Til Teknik- og Miljøudvalget

2015-0119269

Spørgsmål stillet af Peter Thiele vedr. placering af P-kælder i lokalplan for Applebyes Plads Karréen

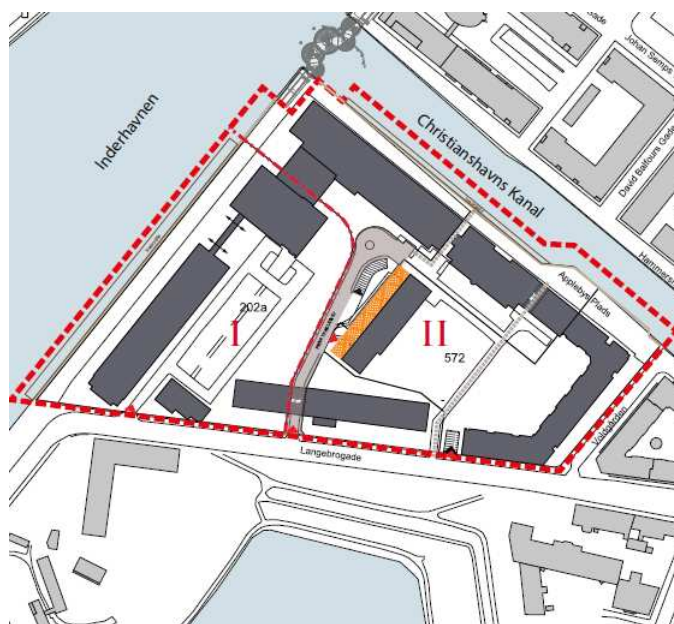
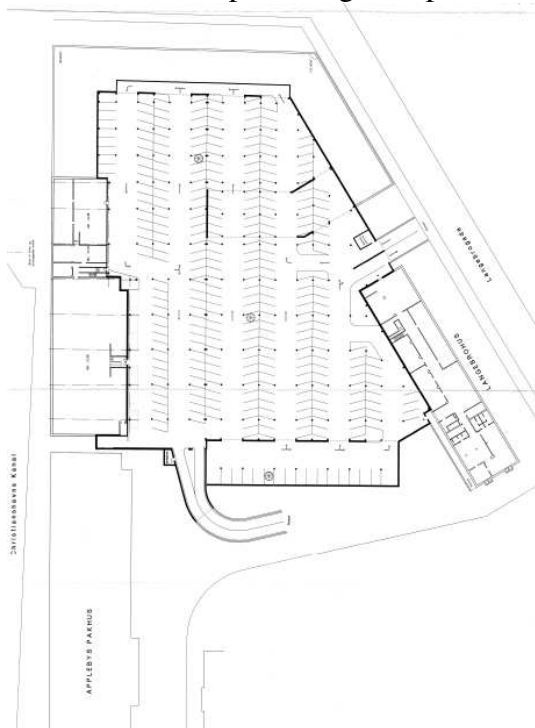
"Jeg vil gerne spørge præcis hvor parkeringskælderen er placeret i Appelby? I følge lokalplanen er parkeringskælderen placeret under det grønne område og under den forslåede bygning A. Så kan bygning A flyttes væk fra det grønne område?"

Parkeringskælderen er placeret under det grønne område, i det der i kommuneplanen og lokalplanen er angivet som område II.

I Kommuneplan 2015 er lokalplanområdet udlagt til boliger og serviceerhverv (C2*). Den maksimale bebyggelsesprocent er på 150, men stjernebemærkningen angiver, at bebyggelsesprocenten er 120 for underområde I og 170 for underområde II.

Det er ikke muligt at flytte bygning A (Karréhuset) over på område I, da der ikke inden for de 120 % i område I er m² nok til at kunne rumme Karréhuset. Endvidere er det en grundejer i område II, der ønsker at opføre Karréhuset.
